改善箇所説明図

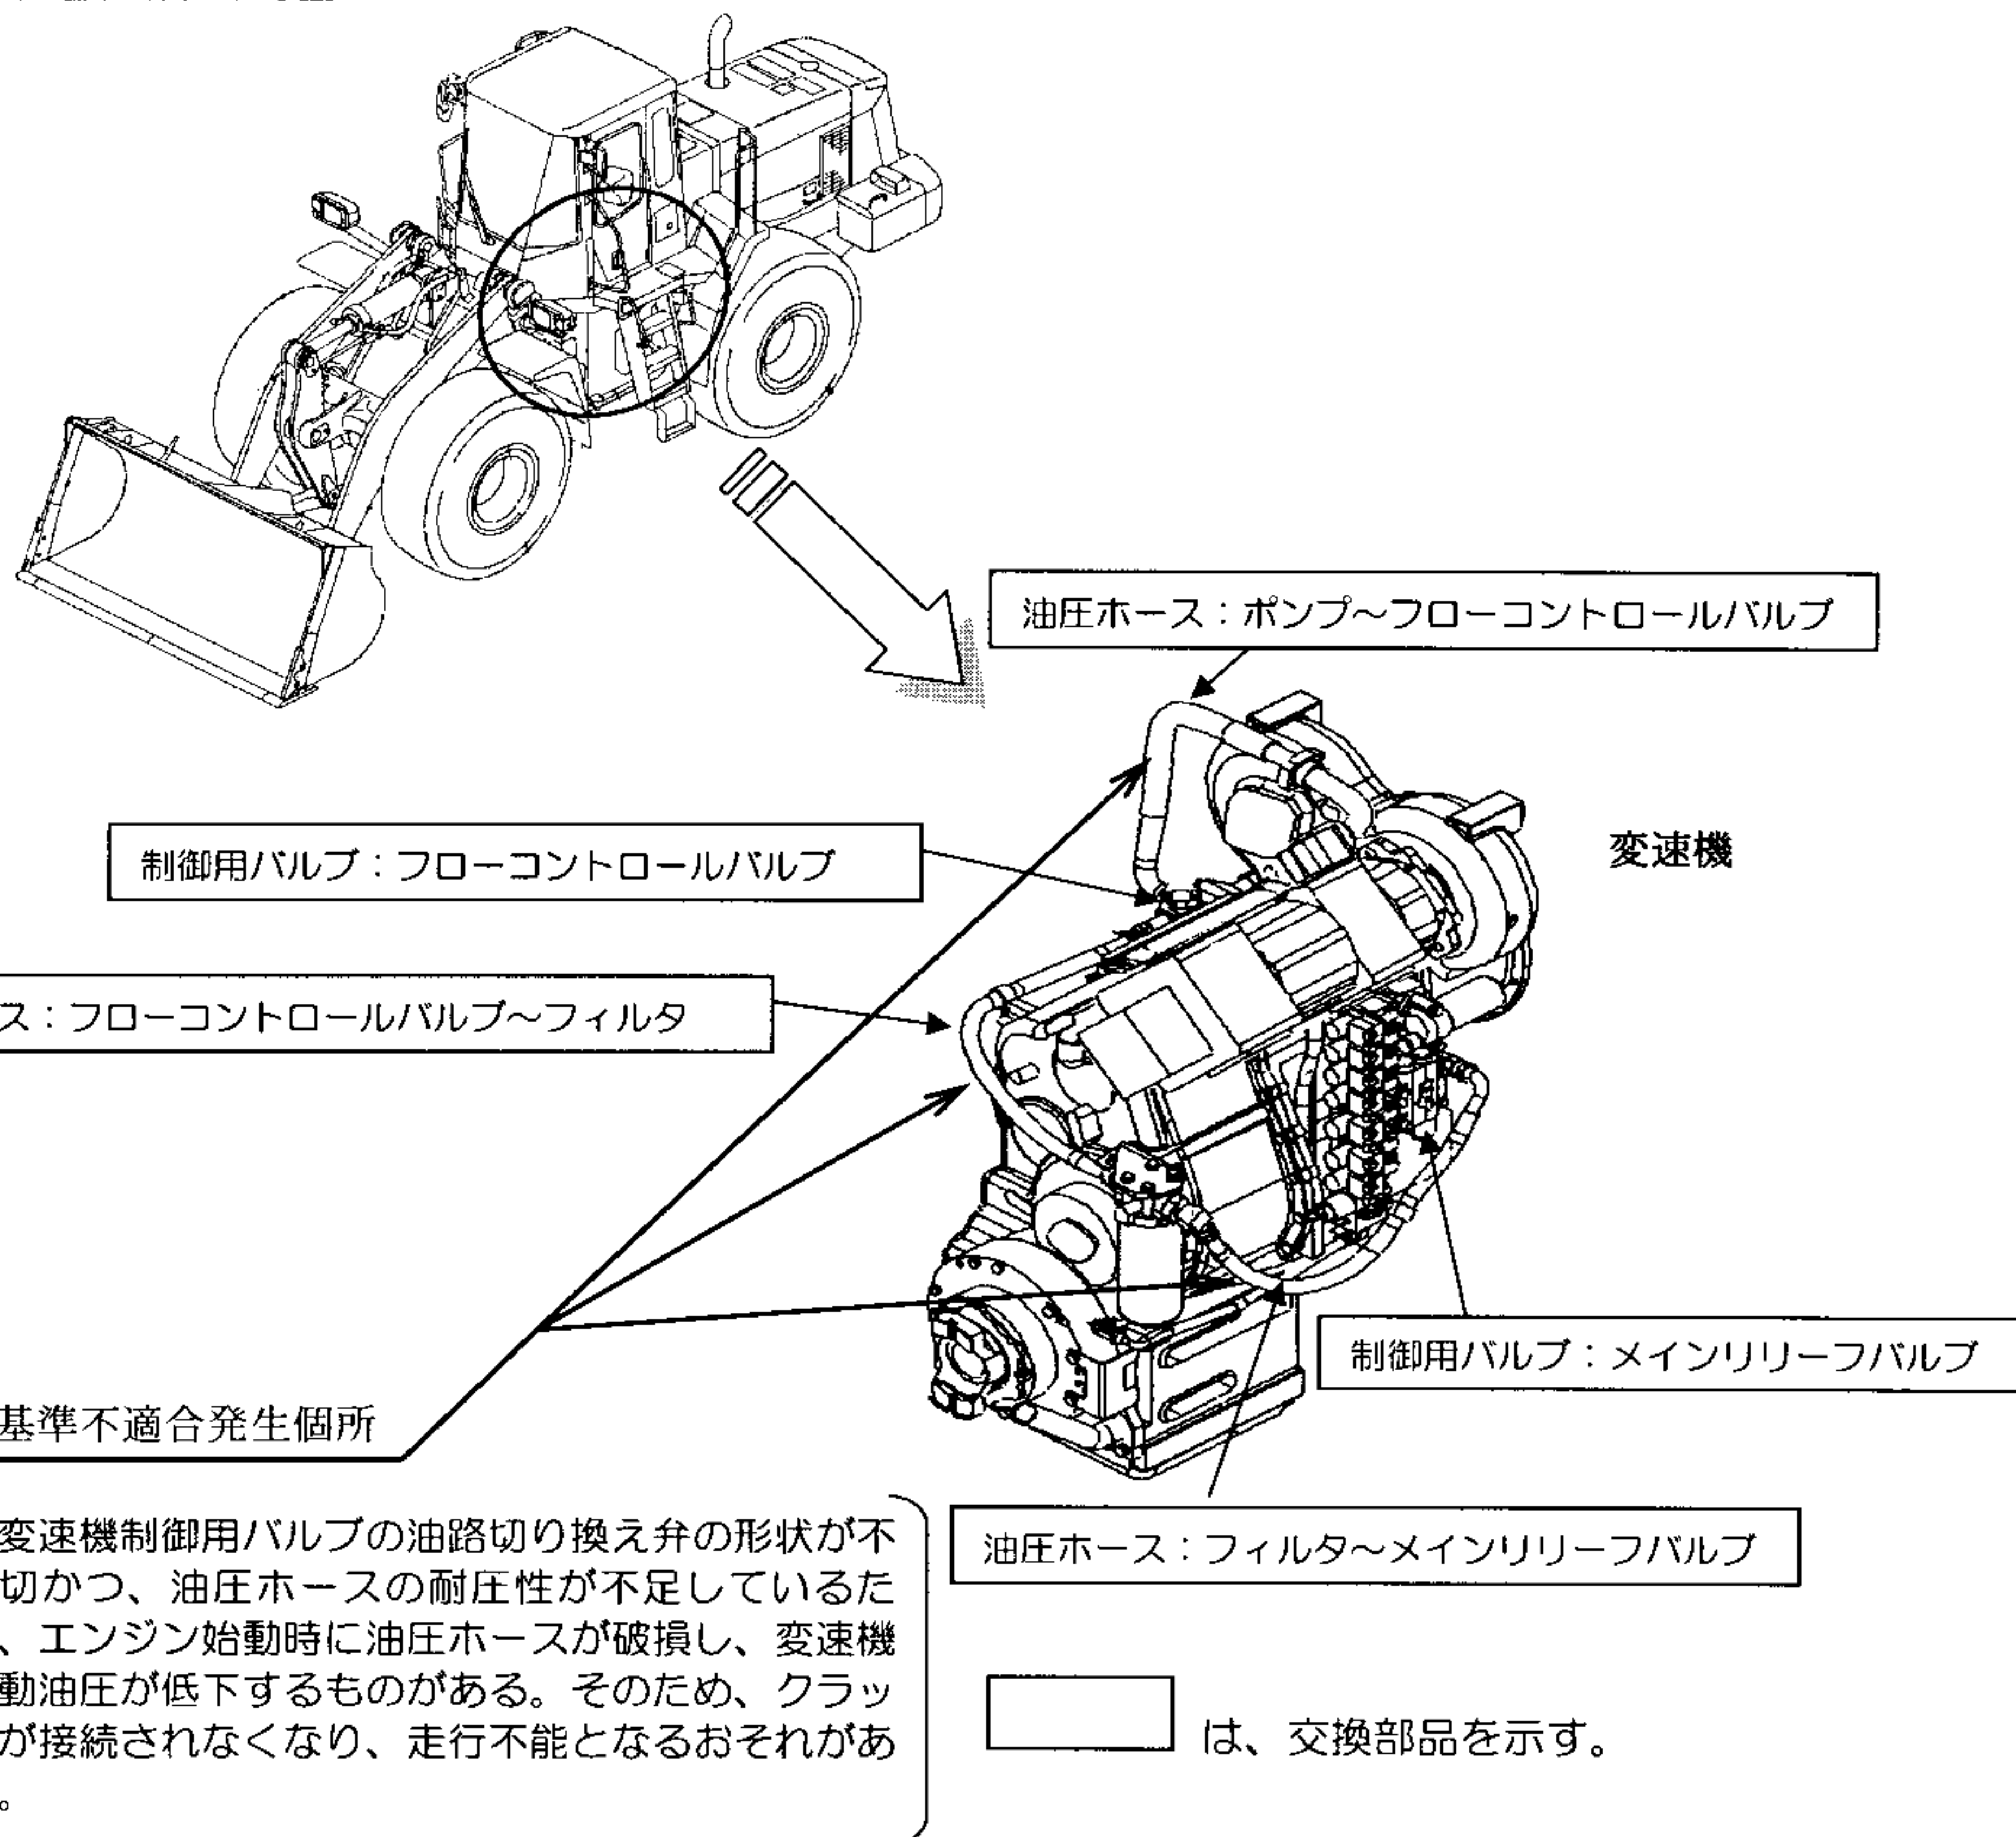
改善措置の内容：

全車両、バルブ及び油圧ホースを対策品と交換する。

識別：変速機銘板付近の黄色ペンキで識別する。
